# AVIS DE RAPPEL

Certains vélos Trek ont été vendus avec des freins à disque et un levier de blocage rapide avant s'ouvrant au delà de 180 degrés (figure 1). Si le blocage rapide est incorrectement ajusté ou laissé ouvert sur un vélo ayant aussi un frein à disque sur la roue avant, le levier de blocage rapide peut se prendre dans l'ensemble du frein à disque avant (figure 2). Dans ce cas, la roue avant peut se séparer ou se bloquer soudainement et le cycliste peut perdre le contrôle du vélo.

**Figure 1.**  
Lever de blocage rapide ouvert au-delà de 180 degrés

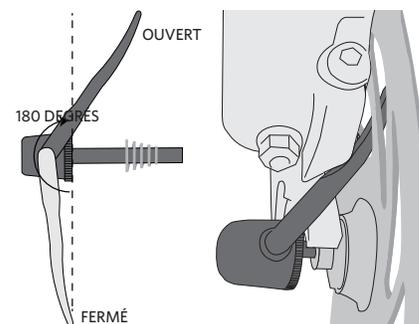
Tout vélo Trek équipé de freins à disque et d'un levier de blocage rapide avant s'ouvrant à plus de 180 degrés et entrant en contact avec le disque de frein est concerné. Si vous ne savez pas si votre vélo possède cette combinaison, veuillez l'apporter à votre revendeur Trek local pour un contrôle gratuit.

Votre sécurité est notre priorité. Par conséquent, si vous le souhaitez, Trek remplacera gratuitement le mécanisme de blocage rapide avant sur les vélos concernés et cela gratuitement. Cela inclut le remplacement du blocage rapide spécialement conçu avec des rondelles si celui-ci est déjà installé sur votre vélo.

Si vous possédez un vélo concerné par ce rappel et souhaitez un blocage rapide de remplacement, Trek vous fournira et vous fera installer gratuitement, par l'intermédiaire de votre revendeur Trek, un blocage rapide de remplacement. En outre, vous recevrez un coupon de réduction de 20 € sur tout produit Bontrager valable jusqu'au 31 Décembre 2015 chez votre revendeur Trek agréé. Ce coupon n'est pas remboursable. Pour toutes questions, veuillez vous adresser à votre revendeur, ou appelez la ligne directe du service technique et de rappel de Trek au : **0041 0 44 824 85 00**
